**Projet de déchèterie rue Colbert à Villeneuve d'Ascq**

**Demande de permis de construire**  
***Construction d'une déchèterie rue Colbert***

**Conclusions et avis du commissaire enquêteur**

*Illustration : élévation Est – local d'exploitation et locaux de stockage*

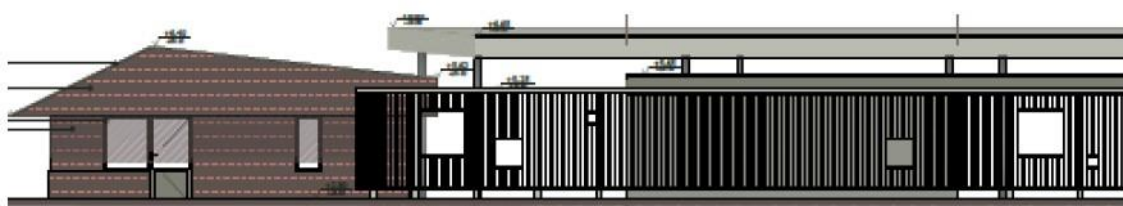
-Les matériaux utilisés pour le bâtiment d'exploitation sont briques et toitures acier, menuiseries aluminium.

-Les matériaux utilisés pour les bâtiments techniques sont béton pour la robustesse et bardage bois pour masquer l'activité vers la rue Colbert.
